## Komplettering av ansökan i mål nr M 2900-23

- 1.1 VA SYD har genom aktbilaga 62 daterad den 1 november 2023 samt aktbilaga 66 daterad den 15 december 2023, förelagts av Mark- och miljödomstolen vid Växjö tingsrätt ("Mark- och miljödomstolen") att inkomma med komplettering av ansökan. Med anledning av kompletteringsbegäran från Mark- och miljödomstolen har följande remissmyndigheter yttrat sig; Mark- och miljödomstolen (aktbilaga 62 och 66), Vattenmyndigheten Södra Östersjön (aktbilaga 51), Länsstyrelsen i Skåne län ("Länsstyrelsen") (aktbilaga 57), Miljöförvaltningen Malmö stad ("Miljöförvaltningen") (aktbilaga 58), Statens Geotekniska Institut ("SGI") (aktbilaga 55), Naturvårdsverket (aktbilaga 56), Kommunstyrelsen Lomma kommun ("Lomma kommun") (aktbilaga 60) och Sjöfartsverket (aktbilaga 53).

**Figur 1.** Principiell ny layout över Sjölunda avloppsreningsverk.

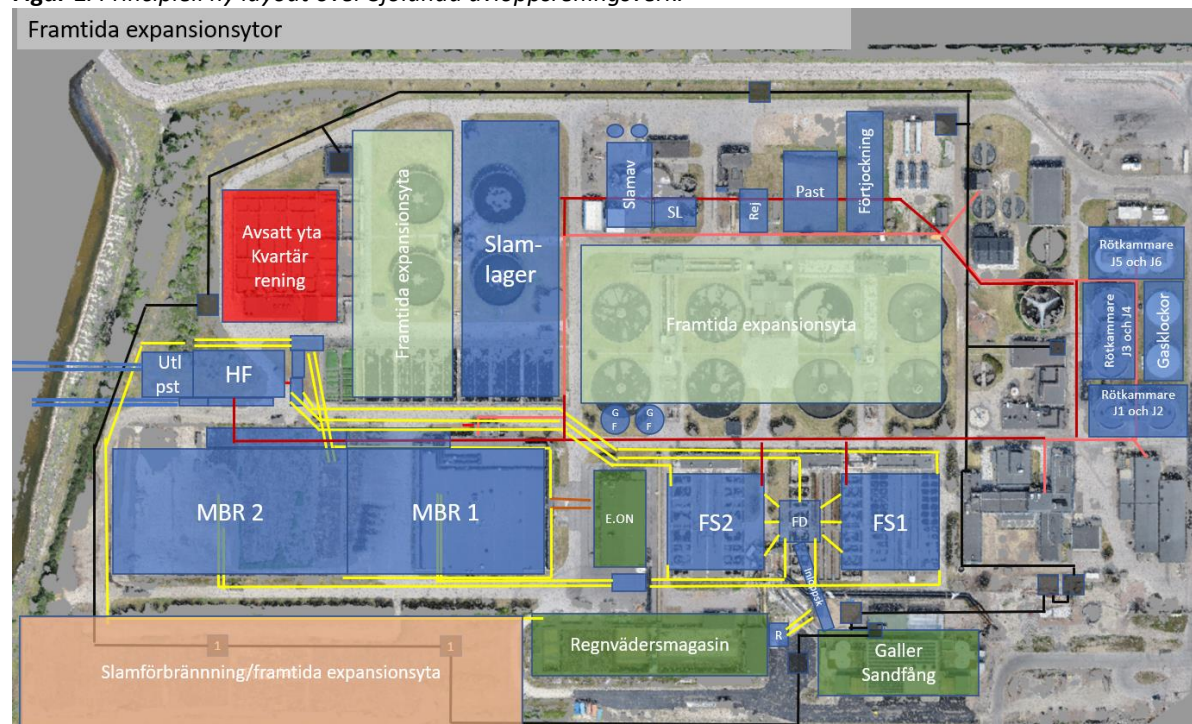
4.20 VA SYD arbetar kontinuerligt med var byggnaderna ska placeras inom fastigheten Sjölunda 9. Att arbete med utformningen bearbetas fortlöpande är för att optimera ytan för avloppsreningsverket. Förändring i layouten, som är en principskiss, innebär ingen förändring i bedömd påverkan. Den nya layouten innebär att transporter effektiviseras för vattnets och slammets väg, se figur 1 nedan. Följdeflekterna som erhålls är positiva i relation till tidigare layout.<sup>20</sup>

**Figur 2.** Uppdaterad figur 11-1 ur Bilaga M Miljökonsekvensbeskrivning. Detaljplaner som berörs av utbyggnad på Sjölunda avloppsreningsverk, Sjölunda pumpstation och av tunnel under Malmö.

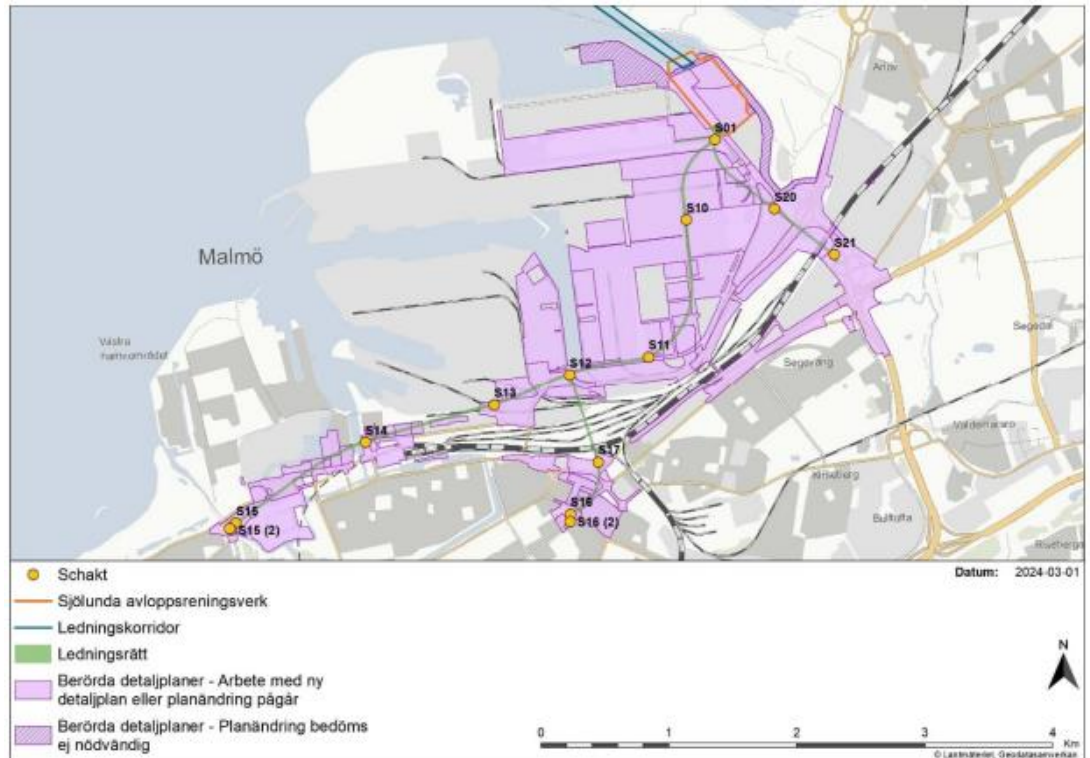
*Redovisa hur det planarbete som aviserats i ansökan fortskrider för respektive detaljplan.*

5.25 Berörda detaljplaner är numrerade i Bilaga 07-a, *Uppdaterad Bilaga M15 Berörda detaljplaner*.<sup>26</sup> Detaljplaner redovisas även i ansökanshandlingen Bilaga M.<sup>27</sup> Figur 11-1 i Bilaga M byts ut mot figur 2 nedan.

**Figur 5. Utsläppspunkter för överskottsvatten/dagvatten från Sjölunda avloppsreningsverk.**

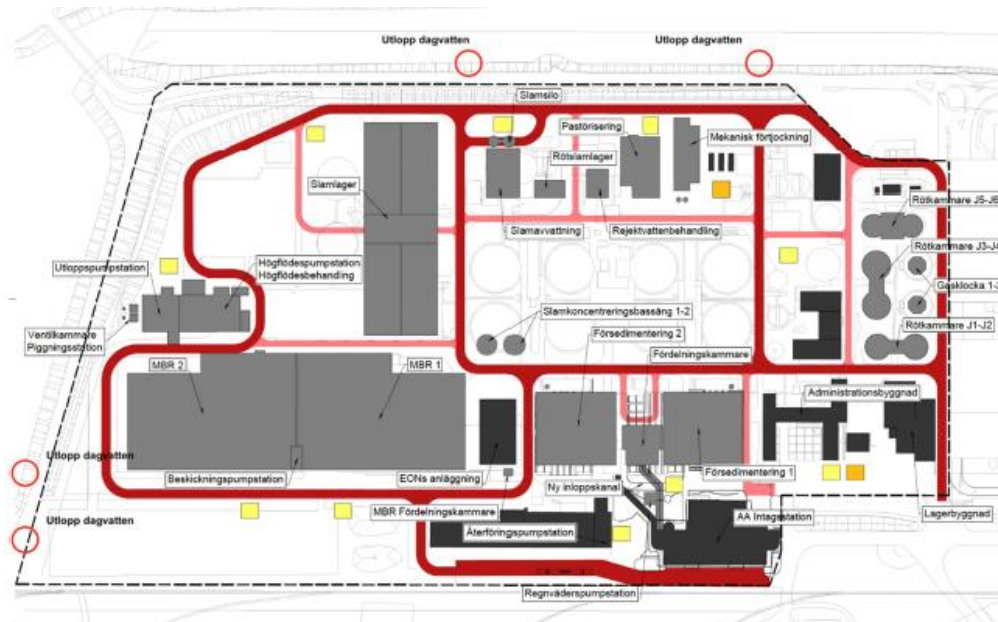
*Redovisa på karta: utsläppspunkt från Sjölundaprojektet.*

Sjölanda avloppsreningsverk har två utsläppspunkter för överskottsvatten till Malmö hamnområde och två utsläppspunkter till Sege å, se figur 5 nedan. Dessa fyra utsläppspunkter används även i ansökt verksamhet för avledning av dagvatten, efter att dagvattnet passerar fördröjningsmagasin. Fördröjningsmagasinens lägen är inte beslutade.
